三方原用水二期地区 現地調査・打合せ

三方原用水 検討会 打合せ議事録

令和 4 年 度 三 方 原 用 水 二 期 農 業 水 利 事 業
導 水 幹 線 水 路 実 施 設 計 業 務 (6 号 開 渠 盛 土 区 間 対 策 検 討)

【外部技術者検討会資料】

表 各測点における検討結果(1/2)

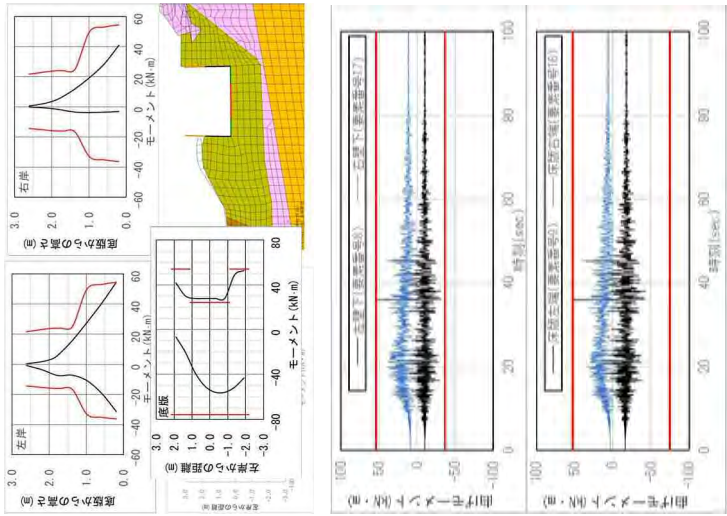
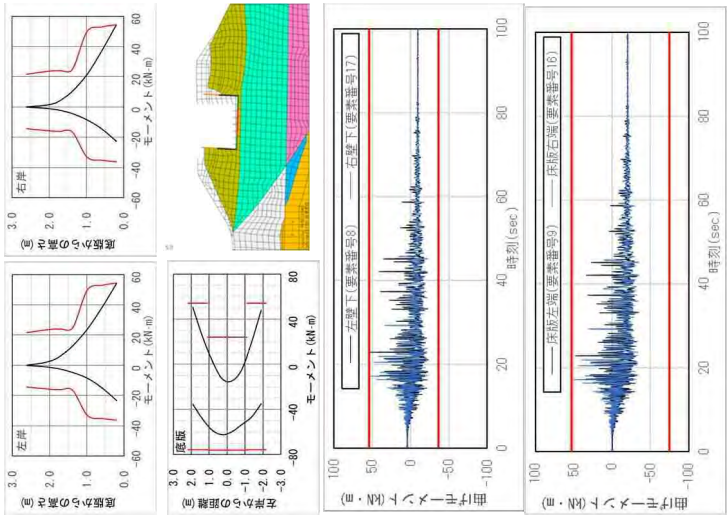
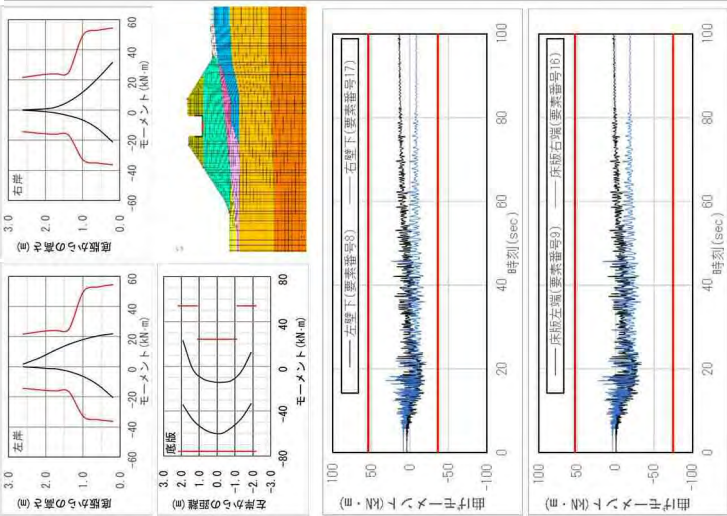
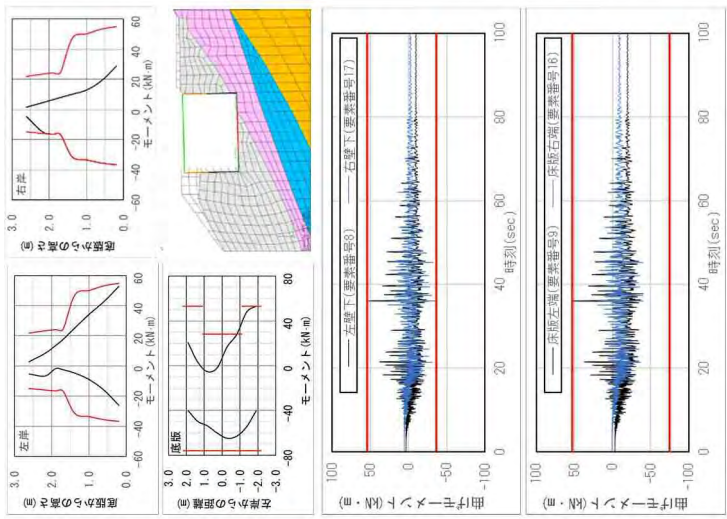
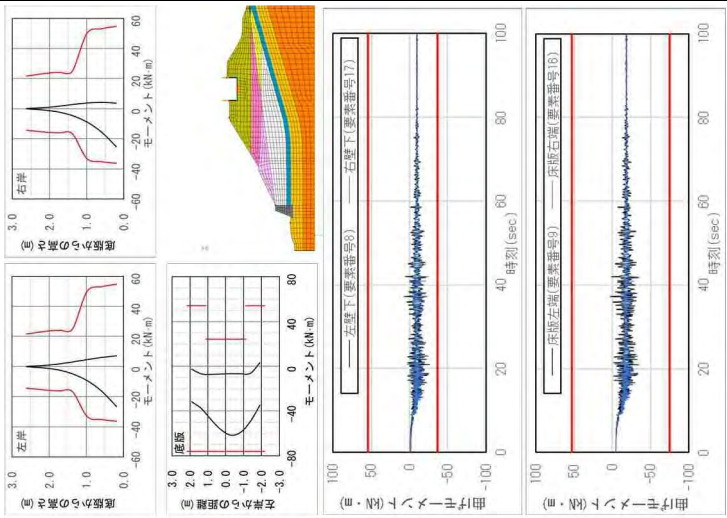
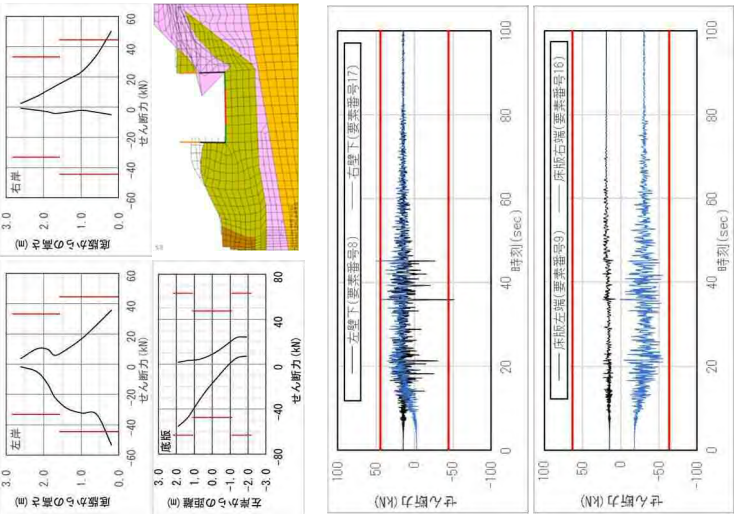
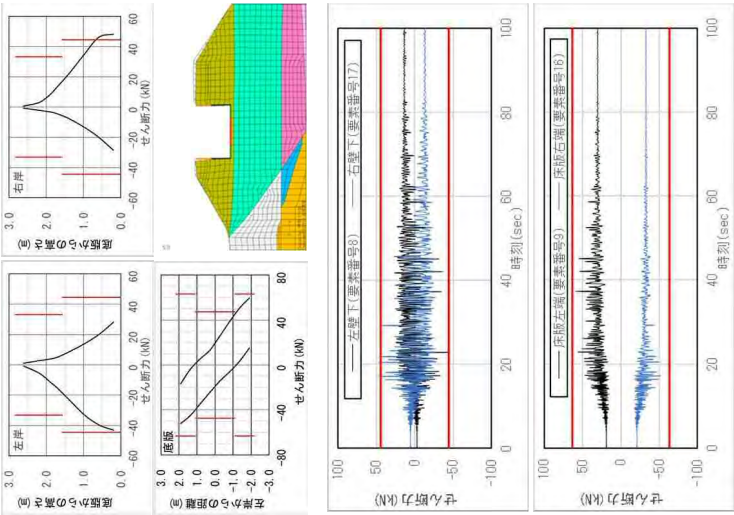
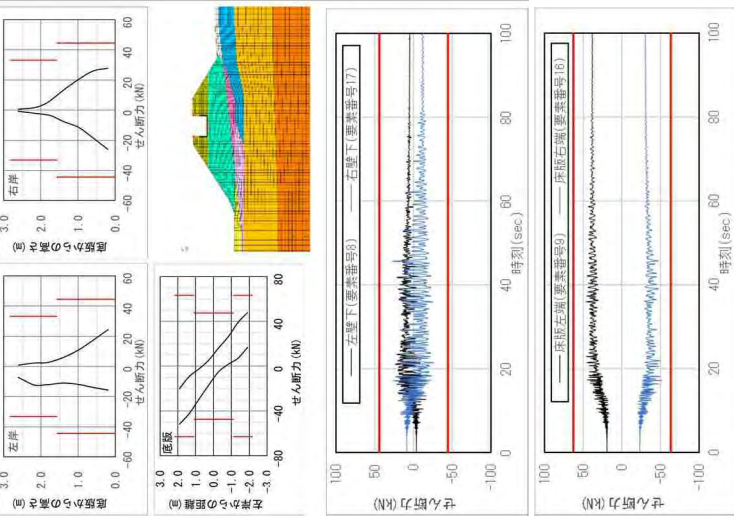
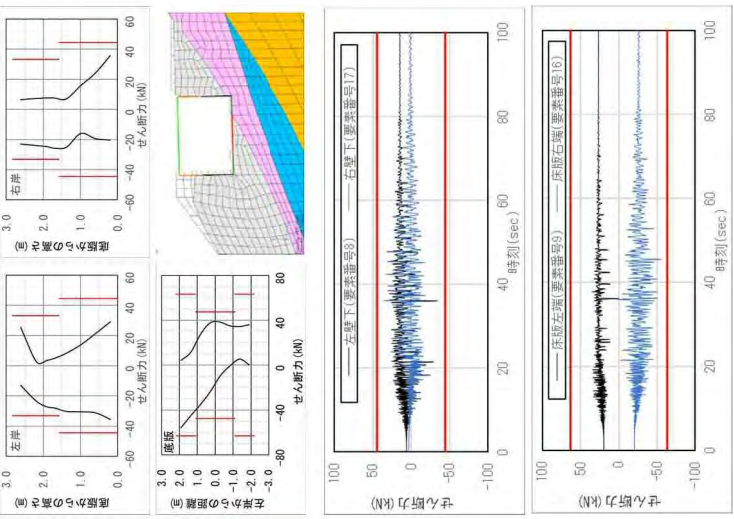
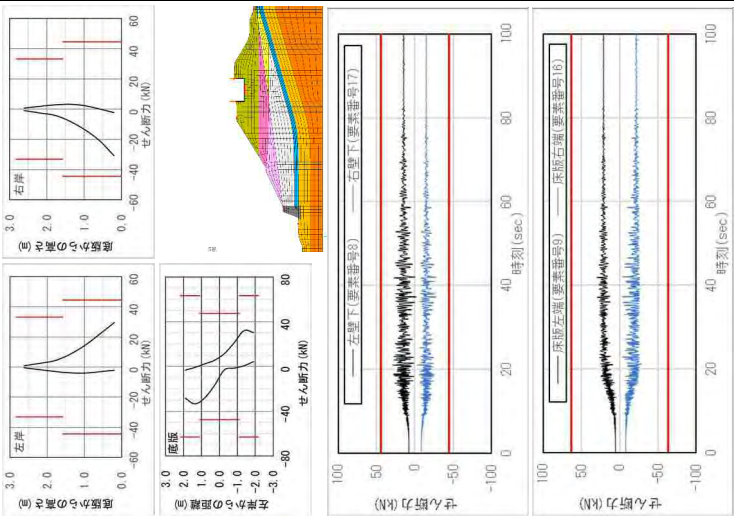
対策工として、鉄筋挿入工・ミニアンカーを考えているが、採用にあたっての懸念事項等について、ご助言いただきたい。
工藤	解析時に、沈み込みというものがあったが、沈み込みとは、液状化ということか。
	P4の表のとおり、沈み込みには、液状化する層が影響し、沈み込み量が最も大きいところが、No. 161+15.7の断面である。モデル図の欄に土層毎に色分けしているが、地下水位（青色の線）が法尻の下、その下に濃いピンクの層と薄いピンクの層があり、左側の薄いピンクの層が、液状化する層になる。液状化により、この部分が沈むと、上に載っている濃い緑の盛土と黄緑の水路脇の層が沈み込むこととなり、水路に土圧として影響することから、ピンクの層を挟む形で、アンカーで押さえ込むこととしている。
工藤	アンカーで押さえ込めるのか。
	アンカーで押さえ込むと、アンカーの範囲を固まりとみなすことができる。ここが動いてしまうと、水路に荷重が掛かることとなり、水路底板のモーメントがOUTとなるため、下の薄い層を固めた状態で、更にアンカーで固定することとしている。解析上、沈み込みが問題となっており、地盤改良を行った上で、アンカーを施工し、沈み込みと斜面のすべりを押さえる計画である。
工藤	液状化対策であれば、地盤改良だけで良いのではないかな。間隙を無くせば良い。
	然り。
工藤	アンカーが効くのかということと、それなら地盤改良で良いのではないかと最初に思った。ドレーン等により、液状化層の水を抜くことは、現実的ではないと思う。
	地盤改良だけで計算していないが、影響をかなり軽減できるのであれば、アンカー工は要らなくなると思う。それでも駄目であれば、アンカー工と地盤改良を併用した対策が必要と考えている。
工藤	承知した。
	基本的には、2本立てで考えており、地盤改良とアンカー工のどちらかだけで解析し、駄目であれば、二つを合わせた形で対策しないといけなと考えている。その結果を示せると一番良かったが、なかなか苦慮しており、資料で示すことはできなかった。
大木	薄いピンクの層が、地盤改良の範囲ということか。

大木	P8 の B/As (As) と書いてあるレンズ状の層が、全体的に液状化する可能性があるということか。
■■■■■	然り。アンカーで挟んでいる薄い層が、全体的に液状化する。P4 表の液状化欄の赤とオレンジの薄い層が、液状化が生じている層である。断面図の左側が水路の右岸側だが、法尻から水路の真下あたりの範囲が沈むこととなり、盛土が左側にずると動く。残留変位欄のコンター図の赤い範囲で 50cm 前後、大きい

土技所	他の対策工では、両側を施工しないといけませんが、アンカーは左岸側だけということか。
	然り。
大木	P4 の No. 161+5.2 と No. 161+15.7 では、左右で残留変位欄の赤い部分が異なるが、No. 161+5.2 は、右岸側のみ対策するのか。
	ここは谷地形となっており、No. 161+5.2 と No. 161+15.7 の断面は、10m 程度しか離れていないが、部分的に両側で対策しないといけいない。ピンポイントの断面で検討しており、その前後を見た上で、対策範囲を決める必要がある。おそらく左右両側での対策が必要になると思う。
工藤	下部の液状化範囲が問題ではないか。
	然り。
工藤	この範囲を改良するだけで良いのではないか。
	解析の結果、不足するようであれば、アンカーの追加もあると思う。
工藤	地盤改良範囲を広げれば良いのではないか。
	解析しながら検討するため、非常に難しい部分はある。
工藤	まず、法尻付近の弱い部分を固めることを前提に検討した上で、改良範囲を広げれば良いのではないか。
	承知した。
大木	P8 のアンカーのピッチはどの程度か。

ところで 60cm 程度動くため、水路自体も同程度、左側に流れて沈むこととなり、この沈み込みを抑えないと、水路への影響が大きい。この薄い層を何かで固めるか、上からの荷重を減らせば変位が減ると考え、EPS とアンカーを検討したが、EPS の場合、どうしても掘削しなければならず、大量の土砂が発生するという課題があったため、少し考え直した。
大木	レンズ状の範囲を改良しようとする場合、盛土の下が全体的に改良されるということか。
	然り。
大木	改良し、かつ、アンカーで縫い込めば、すべりが発生しなくなるということか。
	然り。アンカーの範囲が、半分程度で済むと一番良いと思う。
大木	下の部分だけを押さえて、全体的に動きが無ければ良いということか。
	然り。
工藤	法尻付近の作業だけで収められると、施工もし易いと思う。
	アンカー工にも相当程度の費用が掛かると見積もっており、フルスペックに近い形より、ポイントとなる箇所だけを押さえてあげれば、施工範囲も変わってくると思う。今後の課題として、検討したい。
	今回、地盤改良やアンカー工の施工にあたり、施工ヤードが厳しく、正直、実際にできるのか不安なところがあったが、もっと厳しい現場もあるとのことで、ほっとしたところはある。範囲については、今後詰めないといけな。
土技所	沈下を全く許容しない設計ではないということか。
	然り。
土技所	50cm も沈下するのは良くないが、5～10cm 程度は許容しても良いのではないか。
	構造物自体の曲げやせん断の許容値をクリアする必要がある。完全に沈下を抑えることは不可能に近く、どうしても土が動いた分だけ下がってしまうが、構造物自体は保っているという考えで整理している。沈下を許容しない場合、今の対策は現実的ではなく、どこかで許容しないと、費用も掛かってしまう。工業用水や上水を止められないという大前提もあり、地震時に、ある程度の沈み込みを許容しつつ、構造物自体は壊れないというところで検討している。
土技所	事業所は、どの程度を許容するのか。
事業所	通水機能は維持したいが、そこをどのように判断するか、どこまでなら大丈夫かというのは、正直、なかなか言えないと思う。
